志賀原子力発電所2号炉 敷地の地質・地質構造について

評価対象断層の選定
(コメント回答)

2020年8月19日
北陸電力株式会社

【第849回審査会合時からの変更点】

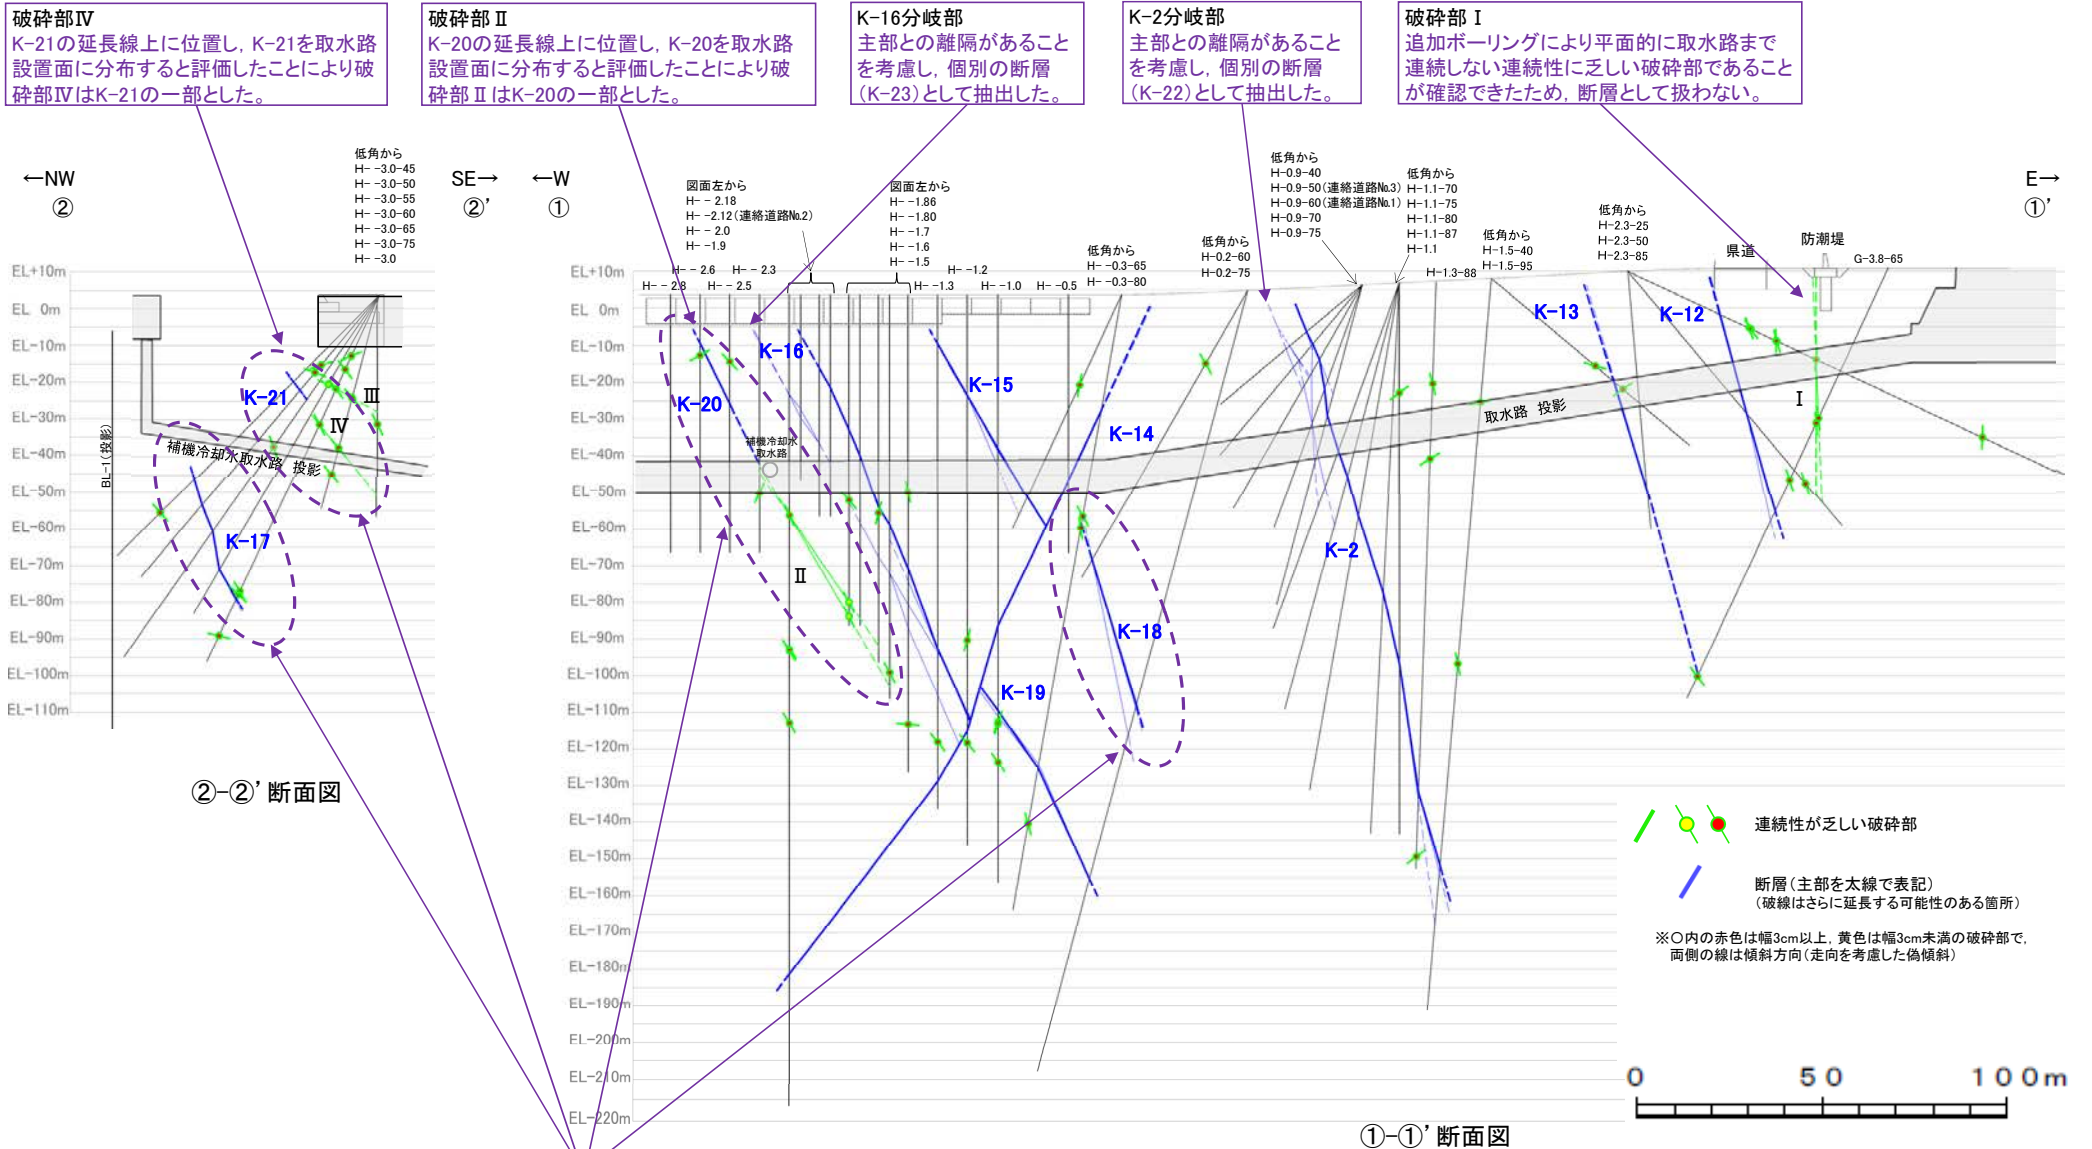
区分	No.	コメント			回答	備考
		開催回	日付	内容		
評価対象断層の選定	93	第849回	2020.3.13	K-2, K-16の分岐部については主部との離隔もあること、また、破砕部Ⅰ、Ⅱ、Ⅳについては取水路に分布するものもあることから、それぞれ個別の断層として扱い、選定手順に基づき評価対象断層とするか否かについて検討すること。	今回説明	
評価対象断層の選定	94	第849回	2020.3.13	取水路に分布しないと評価している断層のうち、K-17, K-18, K-20, K-21について、調査位置が取水路位置から離隔していることによる不確かさも考慮し、これらが取水路に分布する断層か否かを判断すること。	今回説明	
評価対象断層の選定	95	第849回	2020.3.13	K-4, K-5及びK-2の分岐部(破砕部B)の深部方向における断層配置や切断関係について整理し、説明すること。	今回説明	
評価対象断層の選定	96	第849回	2020.3.13	系統区分のⅡ・逆系において、西傾斜と東傾斜で連続性等の分布の特徴が異なることから、傾斜方向も加味して別の系統として区分するか、もしくは、同系統として区分する妥当性について説明すること。	今回説明	
活動性評価(鉱物脈)	99	第875回	2020.7.10	活動性評価に用いている鉱物脈が敷地に広く分布していることを確認する観点から、敷地内のどこにどのような鉱物が確認されているかを整理して示すこと。		次回以降説明予定
活動性評価(鉱物脈)	100	第875回	2020.7.10	敷地内における変質鉱物等の直接的な観察結果に基づき、それらの生成順序について説明すること。		次回以降説明予定
活動性評価(鉱物脈)	101	第875回	2020.7.10	鉱物脈法に用いている碎屑岩脈の固結の程度について説明すること。また、薄片観察において、Ⅰ、Ⅱ等と分帯しているもののうち、どこが粘土状破砕部なのかが分かるように資料に記載すること。		次回以降説明予定
活動性評価(鉱物脈)	102	第875回	2020.7.10	敷地周辺に分布する穴水累層中の変質鉱物について、客観的な観察事実に基づき、敷地と同じような変質の状況が敷地周辺に広範囲で認められること及び鉱物脈の生成時期が古いことを説明すること。		次回以降説明予定

○海岸部の断層のうち、K-2及びK-16の分岐部としていた箇所については、主部との離隔があることを考慮し、個別の断層(K-22, K-23)として抽出した(海岸部の断層はK-1~K-23の計23本)。
○また、取水路設置面に分布する断層としては、これまでのK-2, K-4, K-5, K-12~K-16に加え、ボーリング調査位置が取水路位置から離隔していることによる不確かさを考慮して取水路に近接するK-17, K-18, K-20, K-21, 取水路と交差するK-22, K-23の6本を新たに追加した計14本と評価した。

K-17, K-18, K-20, K-21
いずれも取水路と近接して分布することから、ボーリング調査位置が取水路位置から離隔していることによる不確かさを考慮し、取水路設置面に分布するとした。
